改善箇所説明図

自動防眩ルームミラー

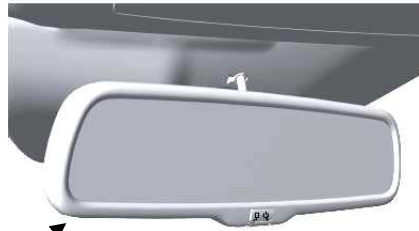
基準不適合発生箇所

自動防眩ルームミラーにおいて、部品の製造工程が不適切なため、内部基板に異物が混入しているものがある。そのため、電子回路が短絡して樹脂材が溶け発煙し、最悪の場合、コントロールヒューズが溶断してエンジンが始動できなくなるおそれがある。

全車両、自動防眩ルームミラーを対策品に交換する。

識別：アクセラ/アテンザは右リヤ・ドア・ロア・ヒンジ取付けボルト(下側)の頭に黄ペンを塗布する。
プレマシー/ラフェスタは右フロント・ドア・ロア・ヒンジ取付けボルト(下側)の頭に黄ペンを塗布する。
